RÉVISION 1 : 2025 03-13

RÉVISION 2 : 2025 04-09

2 COUPE MUR BRIQUE
Ech : 1 : 25

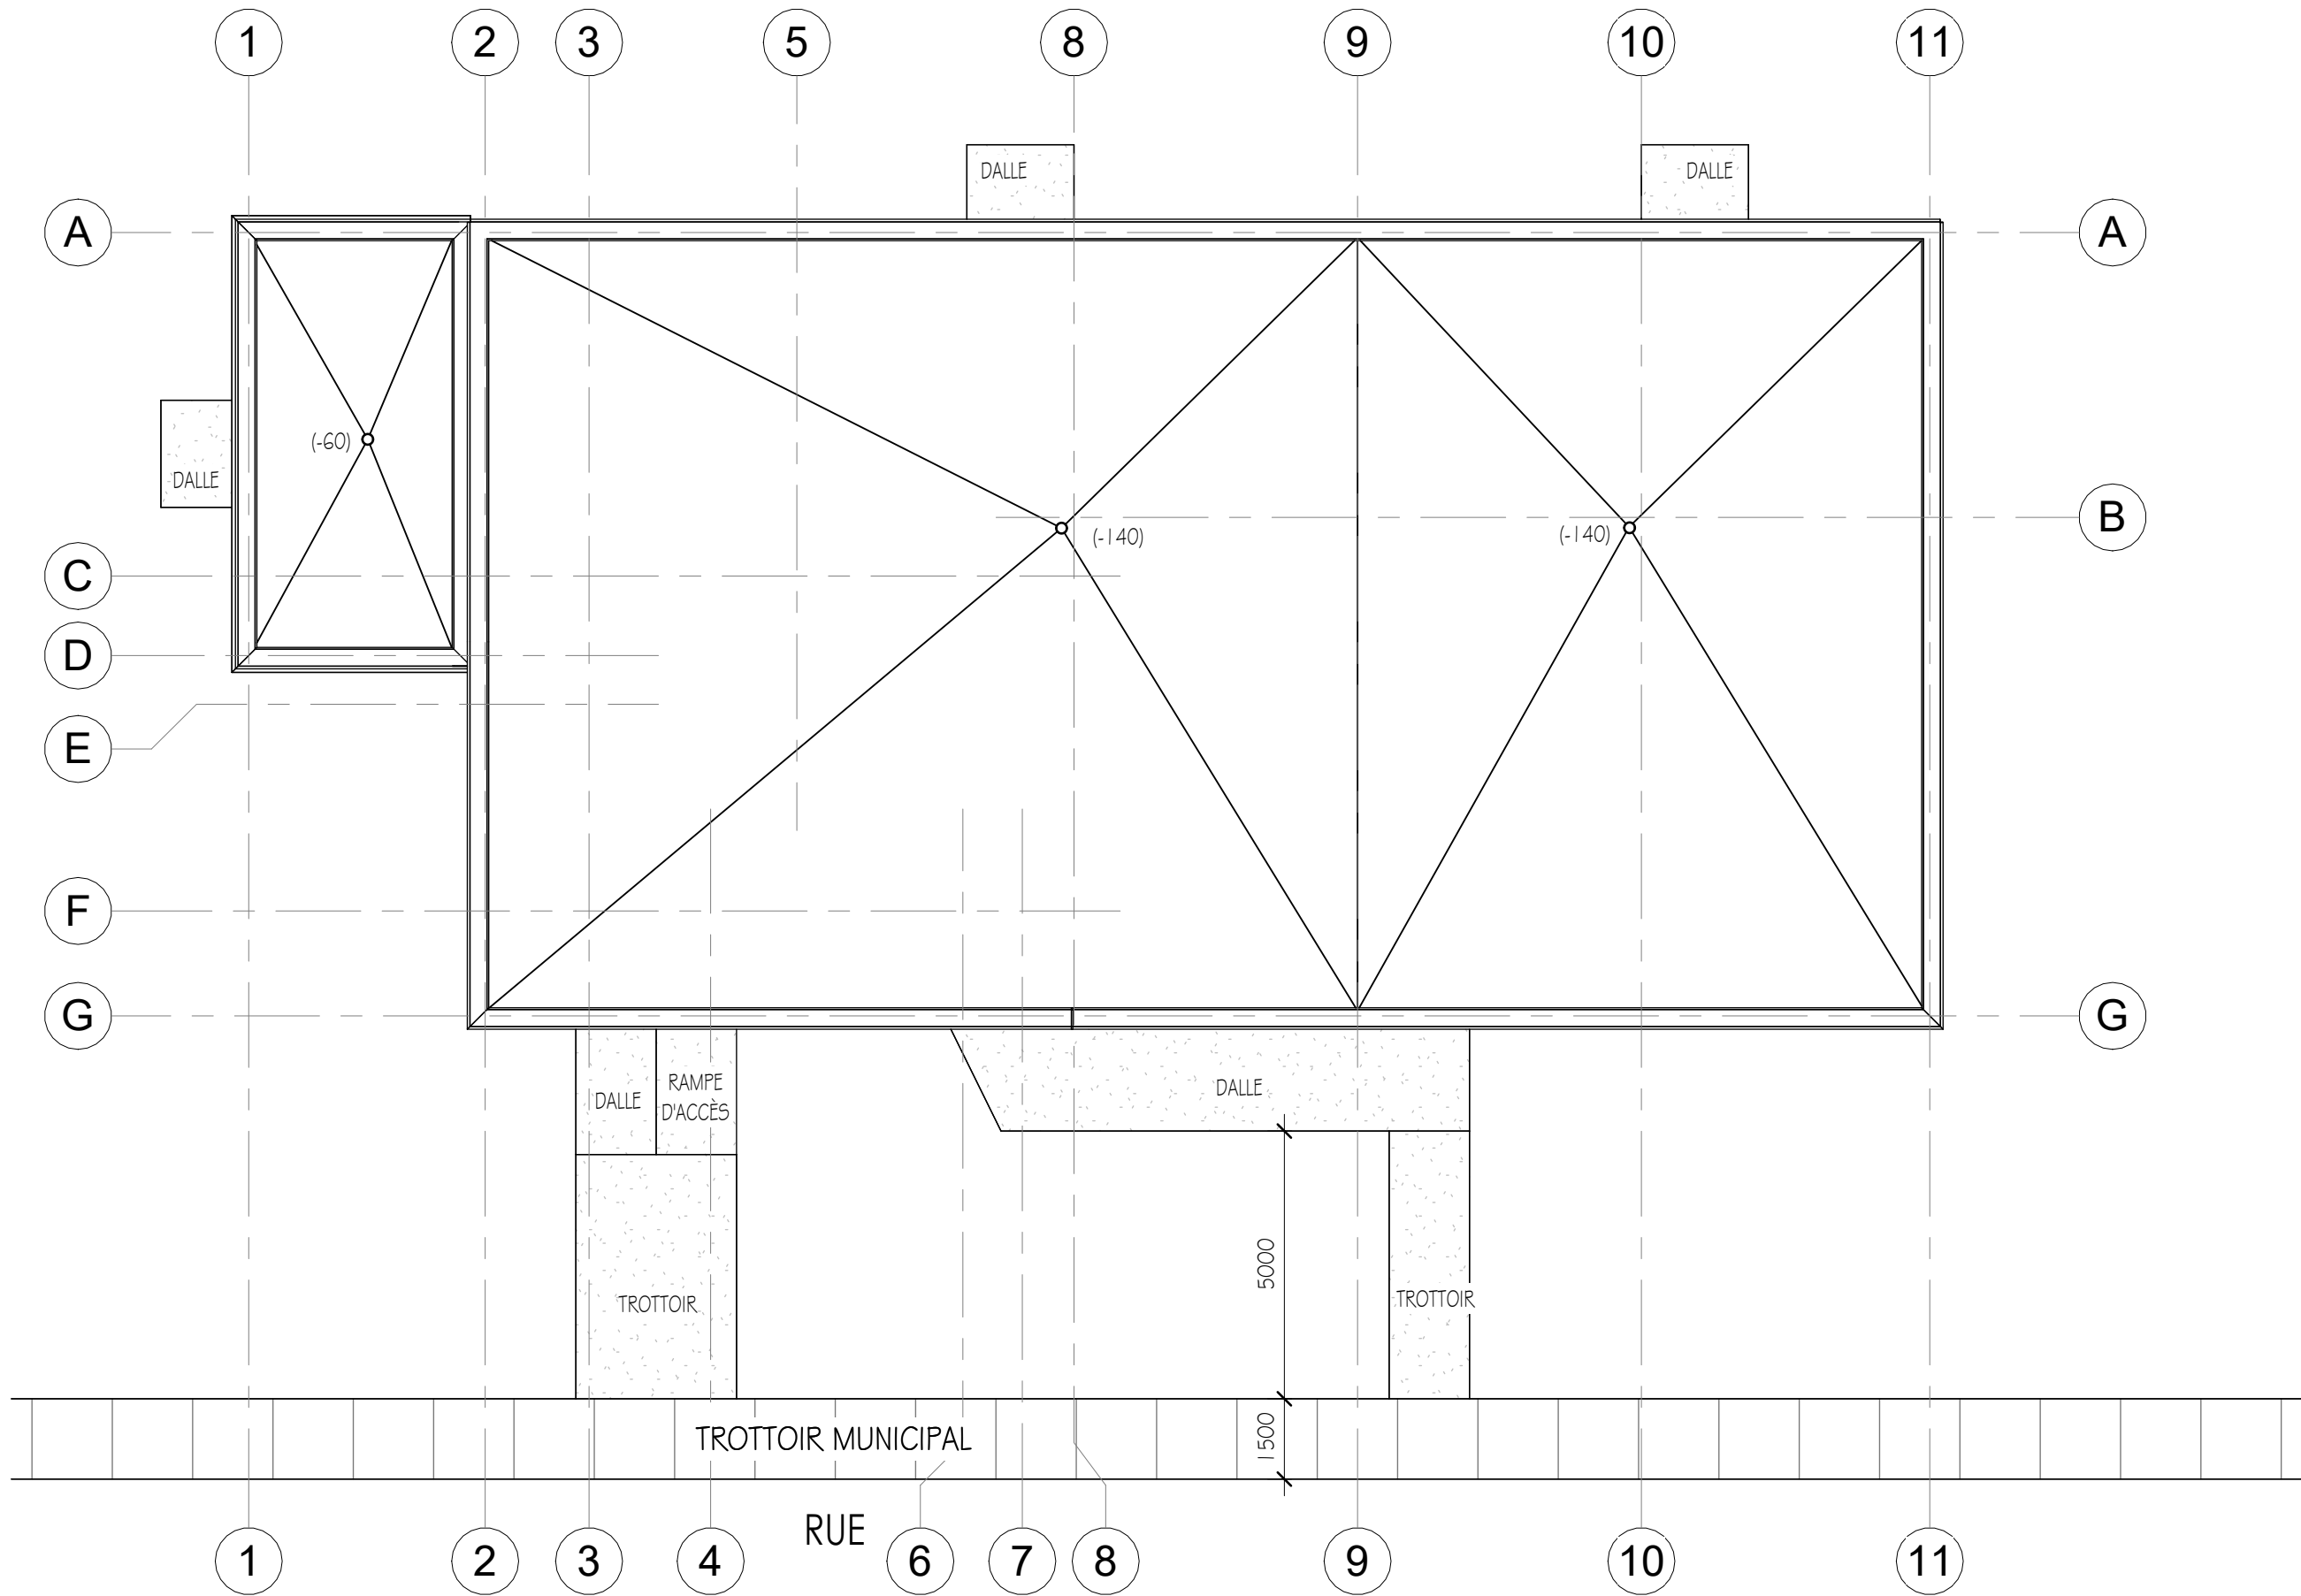
- 1 - COMPOSITION DE LA TOITURE :
Le pontage métallique doit se retrouver par dessus les poutrelles.

STRUCTURE ÉTAGE

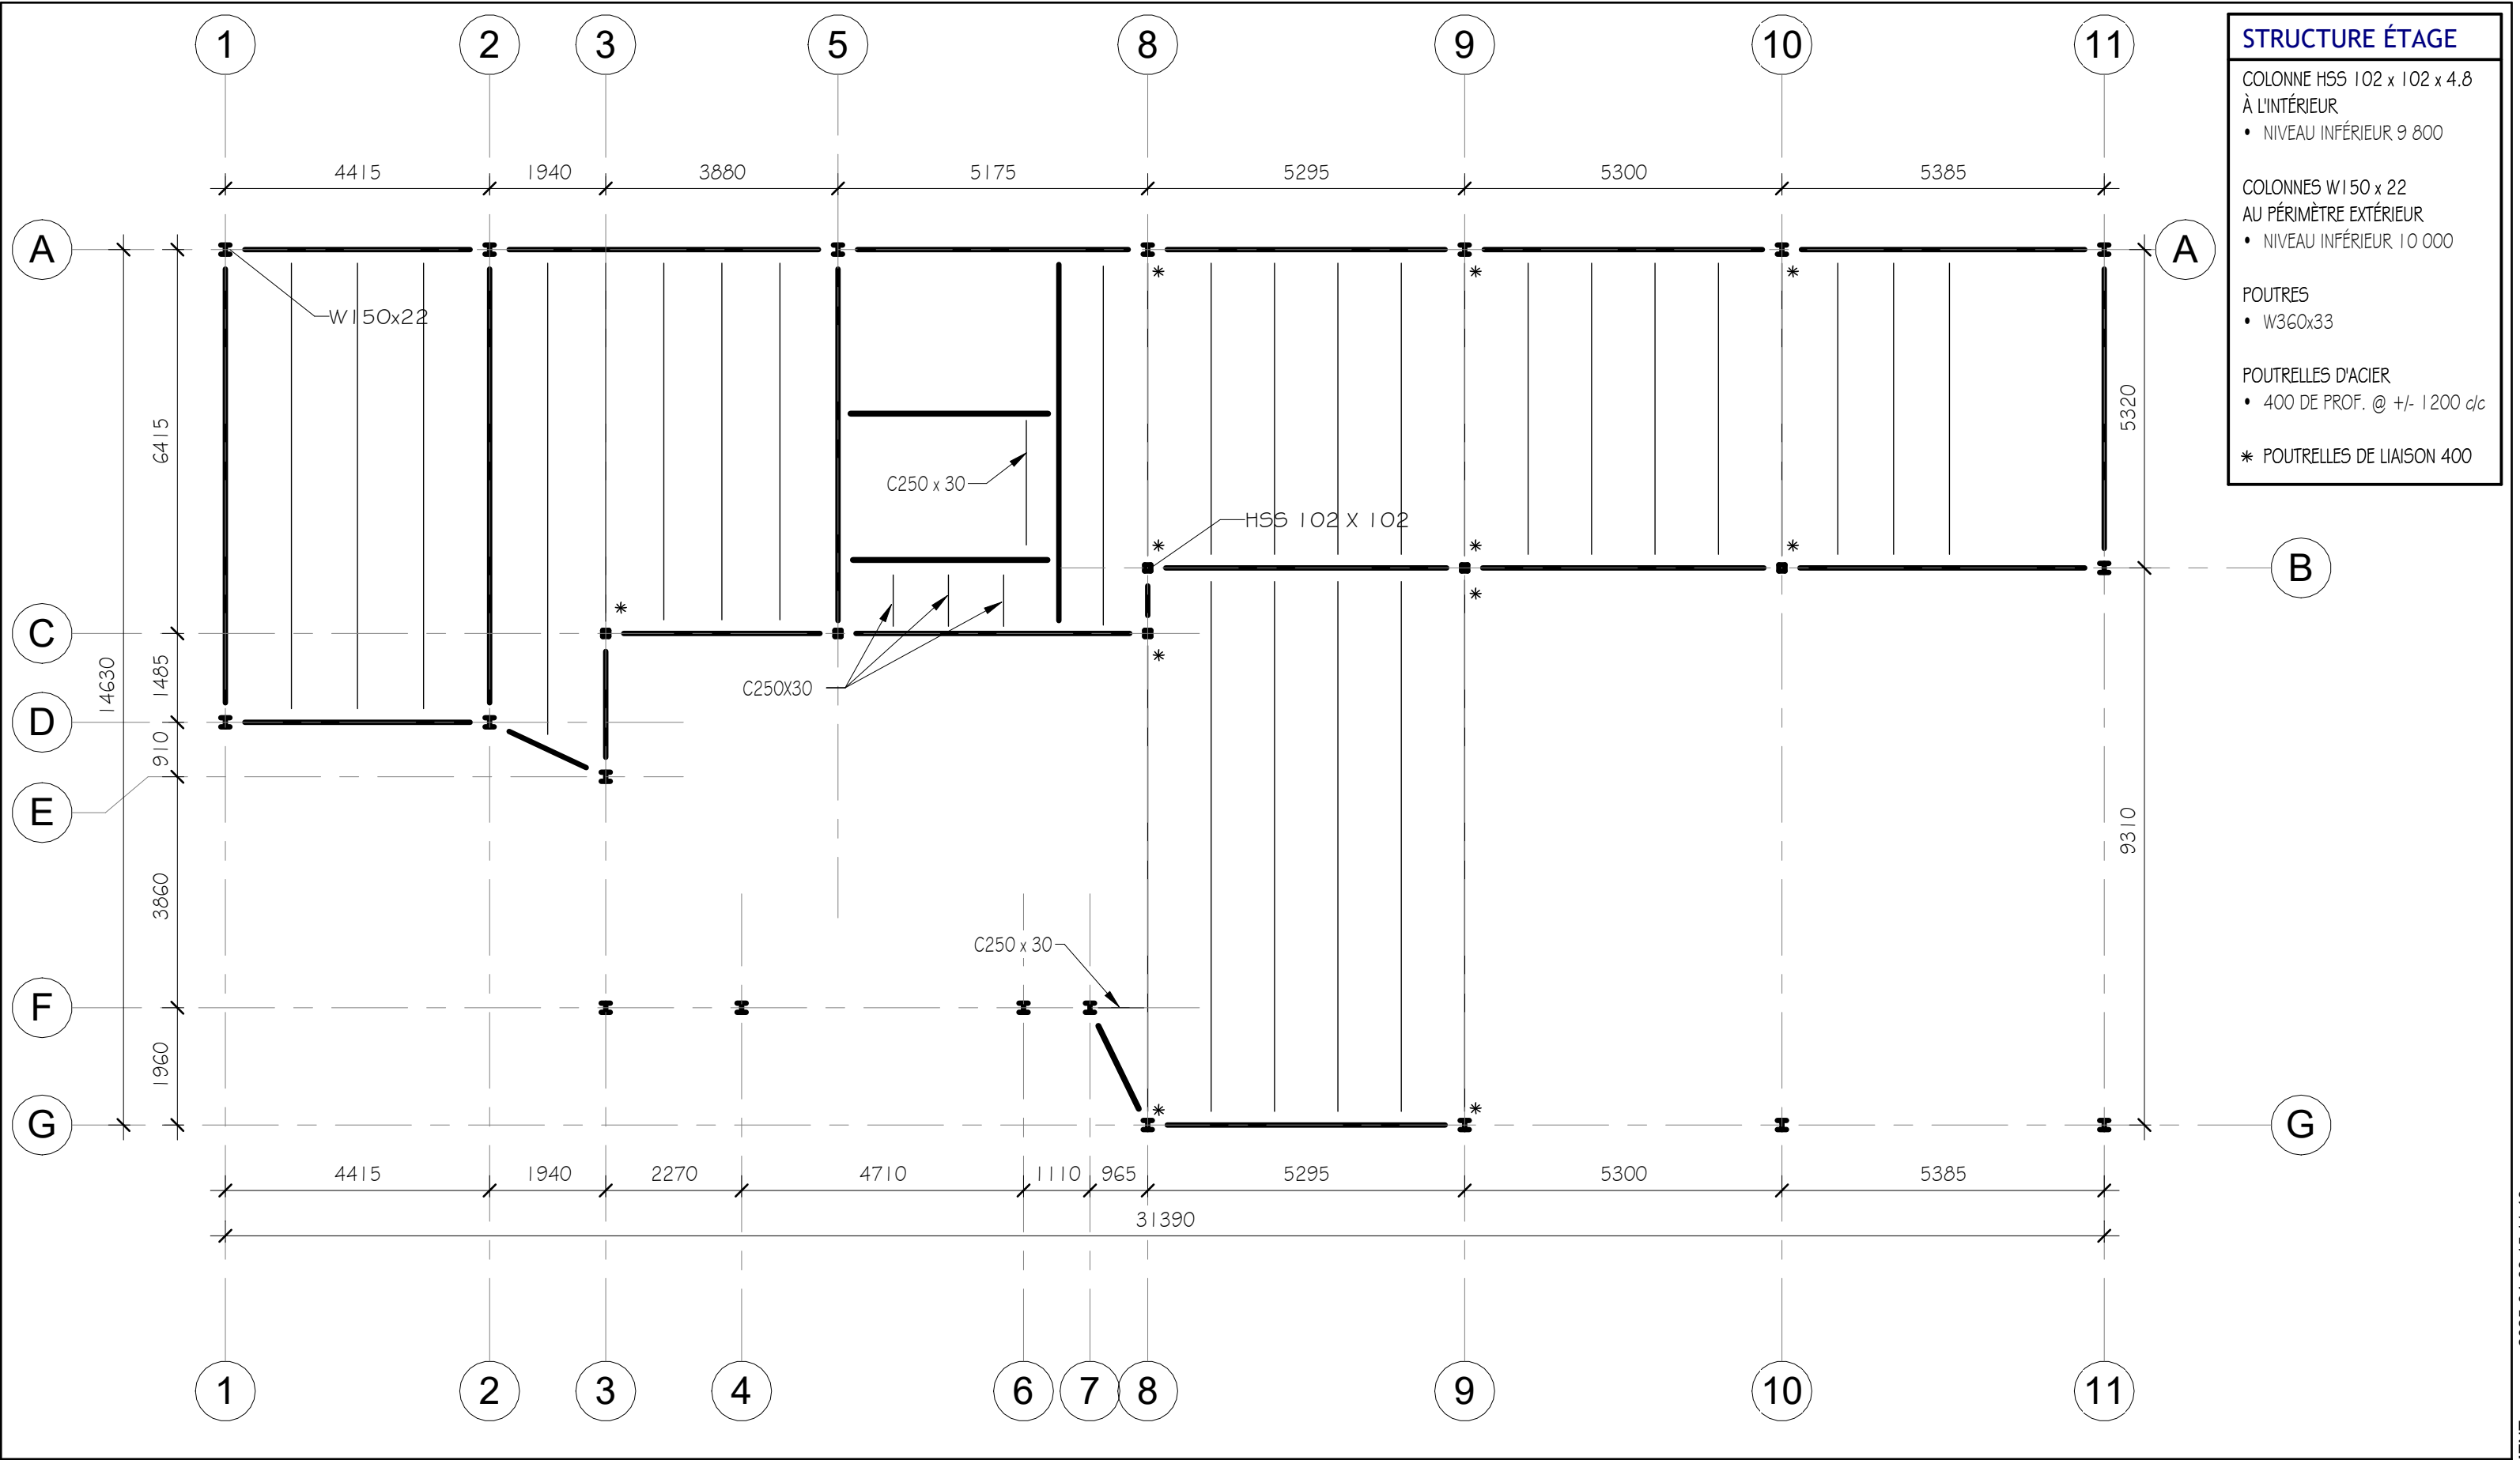
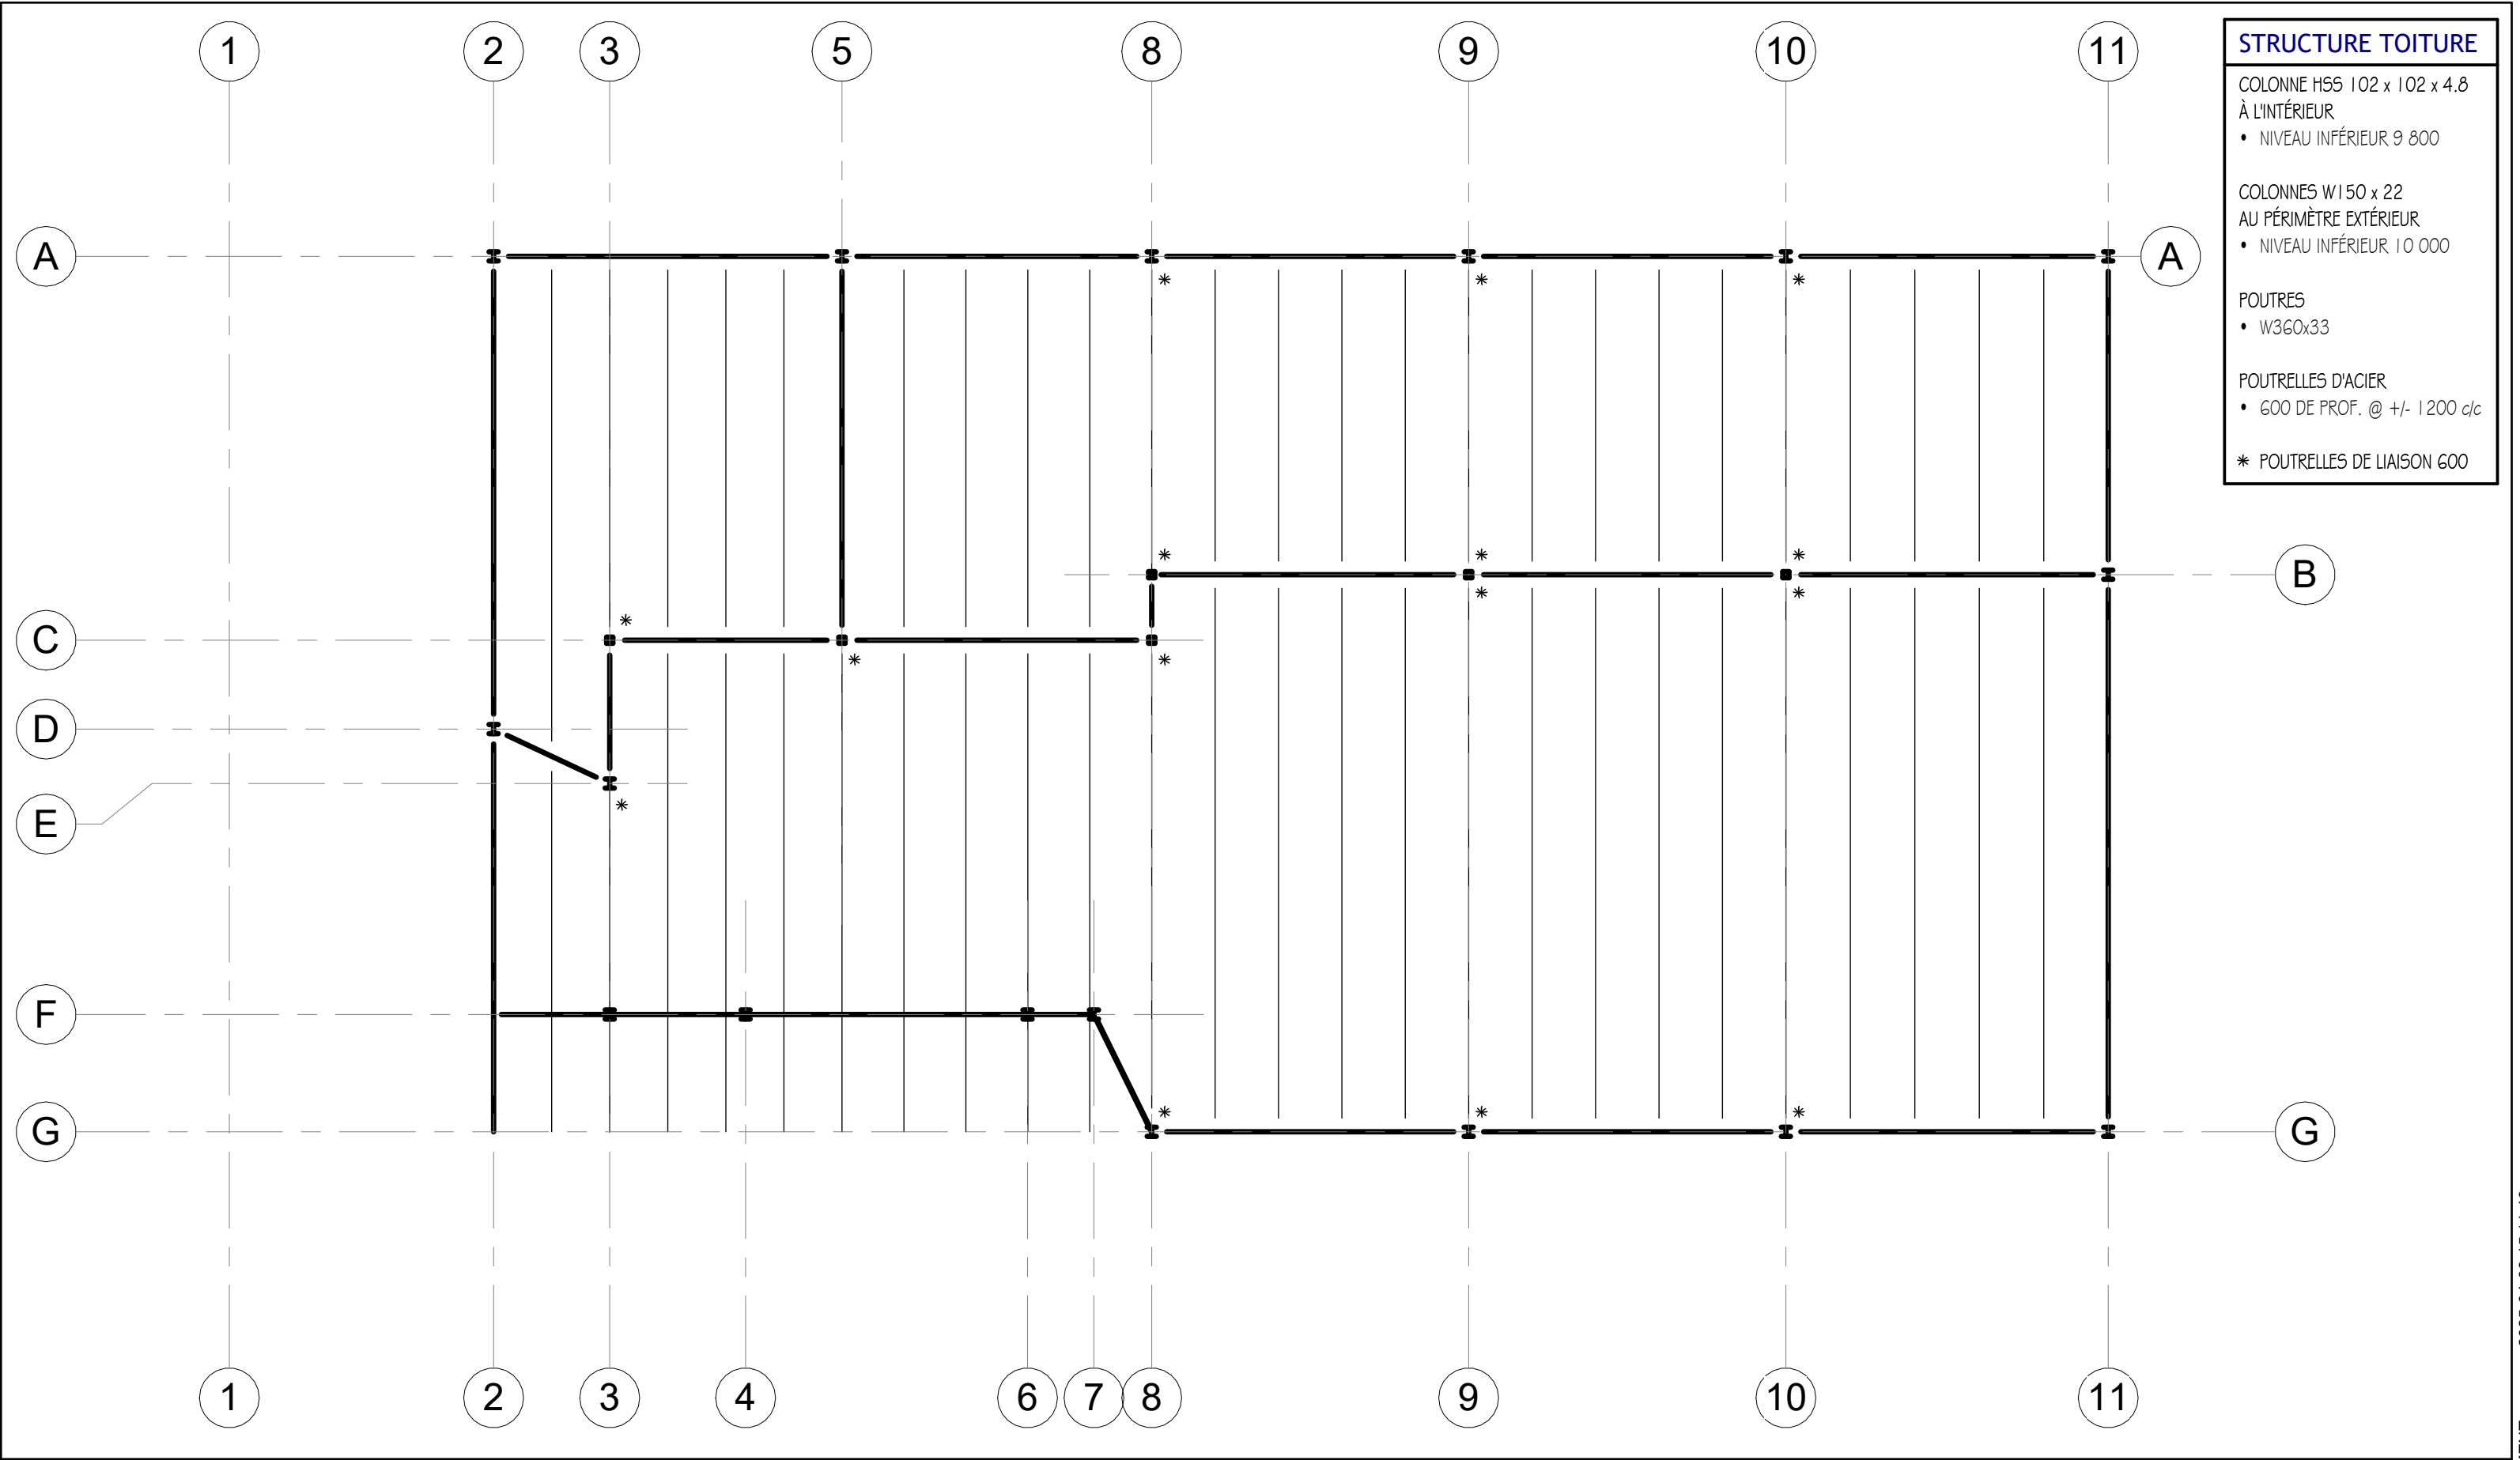
STRUCTURE D'ACIER :
Révision de la hauteur des poutrelles : 400 à l'étage.

COMPOSITION DU PLANCHER DE L'ÉTAGE :
Révision de la hauteur des poutrelles à 400 au lieu de 600.

- 1 - L'axe 5 est légèrement déplacé vers la gauche de façon à ce que la poutrelle de liaison n'interfère pas avec la cage d'escalier et le puits de l'ascenseur.
- 2 - Les Niveaux DESSUS ACIER TOIT BAS et DESSUS ACIER TOIT HAUT ont été ajoutés dans les coupes schématiques.
- 3 - Les poutrelles du plancher de l'étage auront 400mm de hauteur de façon à laisser plus d'espace entre le plafond suspendu et le dessous de celles-ci.
- 4 - Plusieurs poutrelles dans le plans de structure du plancher de l'étage ont été remplacées soit par des poutres ou par des fers C250X30. Veuillez consulter le nouveau plan attentivement.

- W360x33

- 400 DE PROF. @ +/- 1200 c/c

* POUTRELLES DE LIAISON 400
